ZMĚNOVÝ LIST č. 21

**SMLOUVA O DÍLO č. 32408 (obj.401/24)
ZE DNE 21.10.2024**

PROJEKT: „Dostavba a rozšíření ZŠ a MŠ Dr. Edvarda Beneše, Praha – Čakovice – Etapa B2 a C“
LOKALIZACE ZMĚNY: Likvidace stávajícího oplocení
DATUM: 06/2025
ZATŘÍDĚNÍ CHARAKTERU ZMĚNY : §222 ZZVZ

POKYN ČÍSLO:

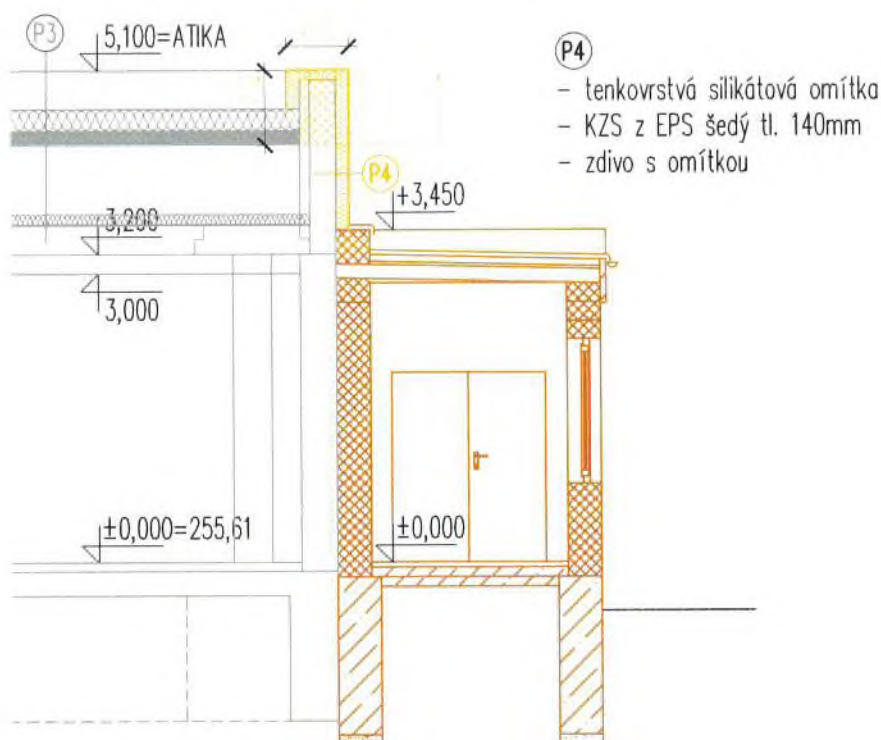
Úprava rozsahu bouracích prací atiky stávající jídelny

S ohledem na návaznost stávající střechy objektu jídelny a navazující obvodové stěny novostavby objektu B2 bude atika střechy jídelny odstraněna po celé délce navazující části (osa 1-4 cca 20,3m).

Mimo vyznačené bourací práce nosných konstrukcí pod atikou bude atika odstraněna od úrovně izolace střechy.

Návaznost bude provedena dle řezu 3-3.

PODÉLNÁ OSA - ZAVĚTROVÁNÍ

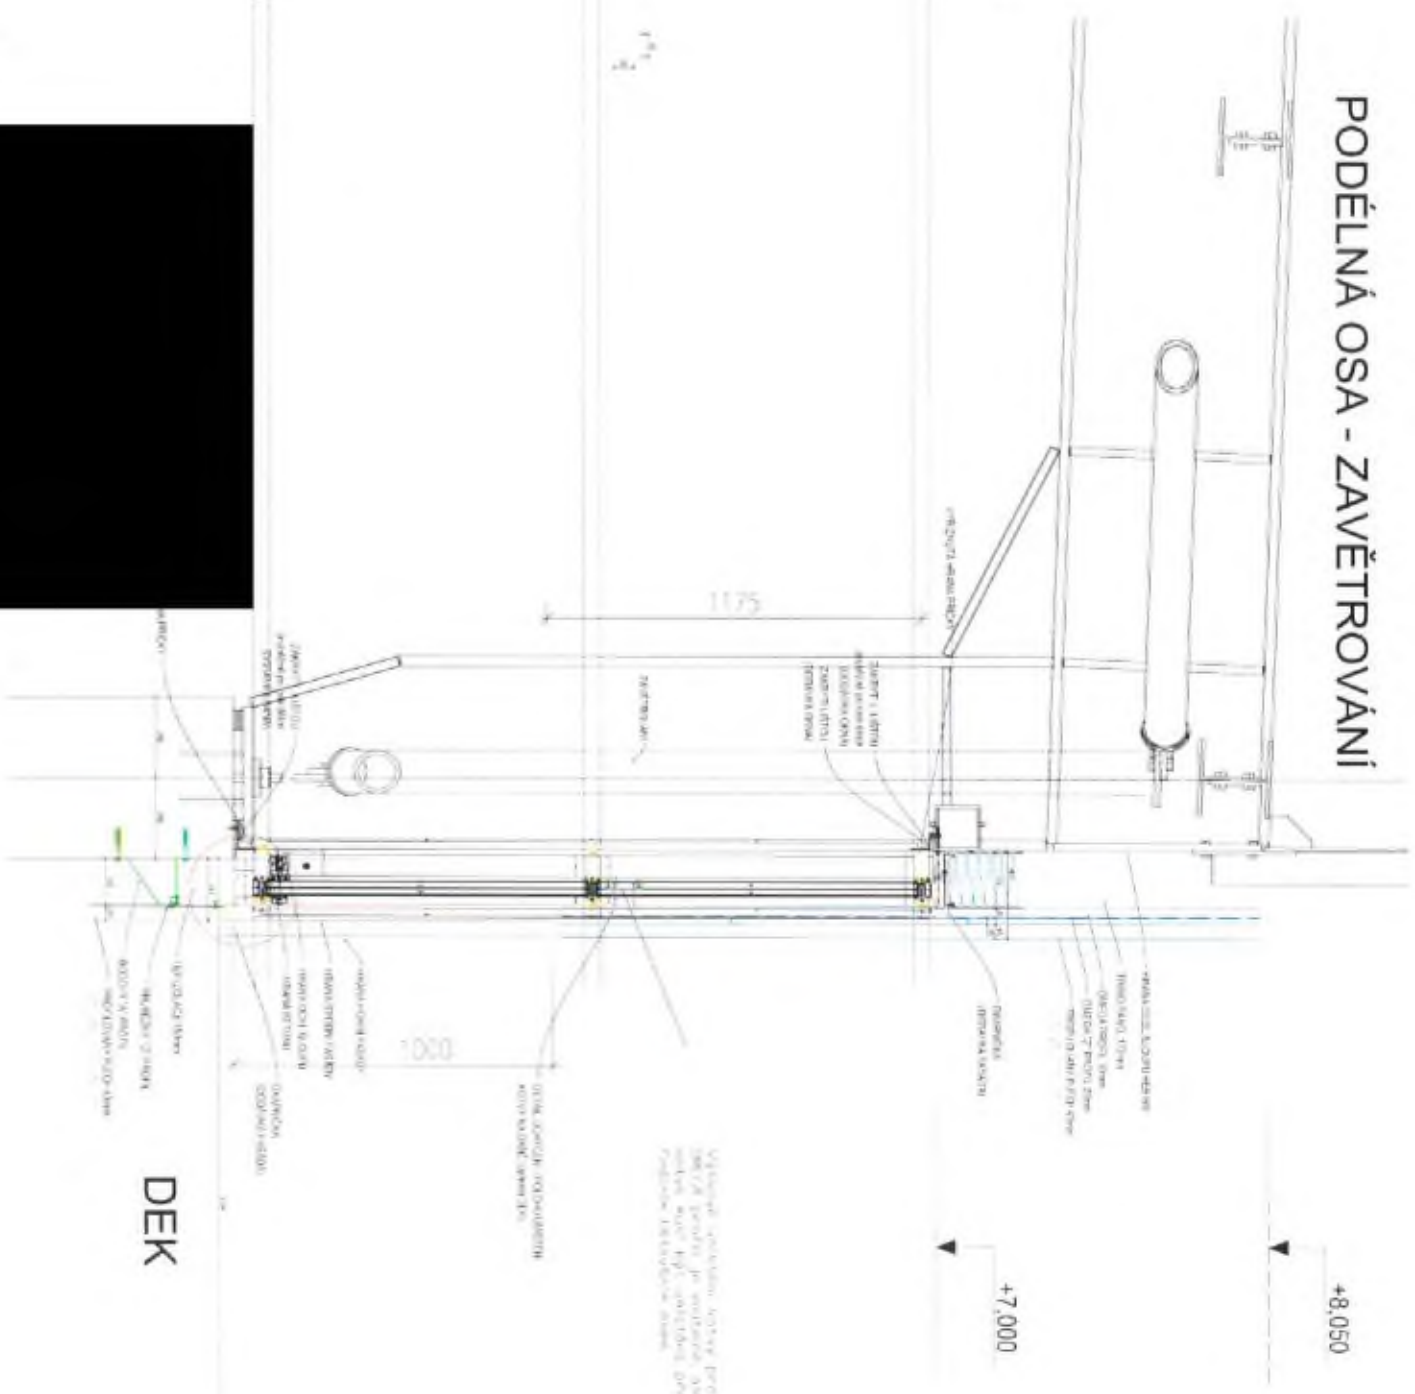
Změnový list řeší nové technické řešení provětrávané fasády na objektu C, jelikož původní navržené řešení není možné zajistit a provést. Ani dodavatel (subdodavatel generálního projektanta) původně projektem uvažovaného konstrukčního systému provětrávané fasády svoje řešení nepotvrdil a realizaci s požadavkem na certifikaci kompletního systému odmítl. Z důvodu nutné certifikace a zajištění bezpečnosti všech tří konstrukcí bylo nutné provést změnu projektového řešení týkající se lehkého obvodové pláště (dále jen LOP). Tyto skutečnosti byly zjištěny až v rámci realizace díla, tedy zadavatel jednající s náležitou péčí je nemohl předvídat.

Nově budou pro LOP použity sendvičové tepelněizolační panely, na kterých je zcela změněn rošt pro kotvení fasády, který je navržen dle podkladů dodavatelů jako certifikovaný systém – dvojitý rošt. Prosklené části, jsou navrženy nově jako hliníková prosklená fasáda.

Navržená změna kotevního systému/podkladního roštu (včetně sendvičových panelů) pod "plechovou záclonu" je vyvolána potřebou certifikovaného řešení, kdy ze zpracování výrobní dokumentace vyplynulo, že takový návrh kotevního roštu musí být ze statických důvodů kompatibilní s konstrukcí panelů jako "kompletní" nosný systém "panel+rošt" pro řešení zavěšené fasády.

Nové technické řešení provětrávané fasády bylo projednáno a schváleno generálním projektantem stavby a je blíže specifikováno v příložené projektové dokumentaci.
